MINISTERI D'INDÚSTRIA, TURISME I COMERÇ

12385 *CORRECCIÓ d'errors del Reial decret 223/2008, de 15 de febrer, pel qual s'aprova el Reglament sobre condicions tècniques i garanties de seguretat en línies elèctriques d'alta tensió i les seves instruccions tècniques complementàries ITC-LAT 01 a 09.*

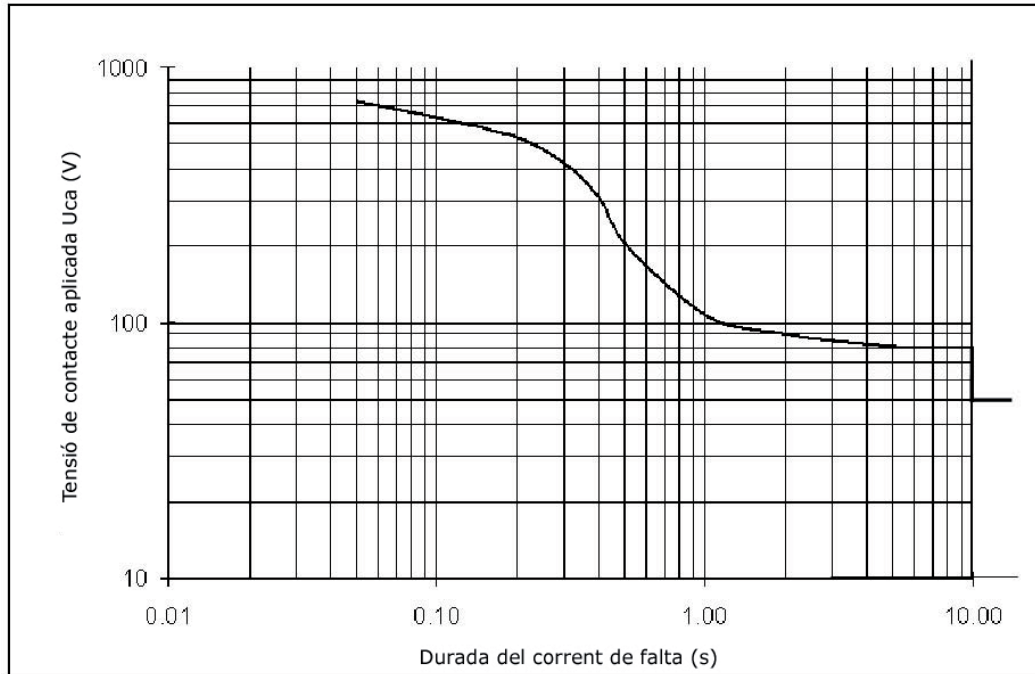
1. A la pàgina 4, a la disposició transitòria quarta, sisena línia, on diu: «Decret 3275/1982», ha de dir: «Reial decret 3275/1982».
2. A la pàgina 38, a l'apartat 2, segona línia, on diu: «UNE 20435-1», ha de dir: «UNE-211435».
3. A la pàgina 44, en el punt 5.1, tercer paràgraf, quarta línia, on diu: «prescrit anteriorment», ha de dir: «prescrit».
4. A la pàgina 47, en el punt 5.3.1, segon paràgraf, s'ha de suprimir la locució: «però els ha de mantenir separats entre si amb qualsevol de les proteccions esmentades anteriorment».
5. A la mateixa pàgina 47, en el punt 5.3.4, taula 4, quarta columna de la primera fila, on diu: «(d)», ha de dir: «(d')».
6. A la pàgina 48, la figura del punt 5.3.4 s'ha de substituir per la següent:
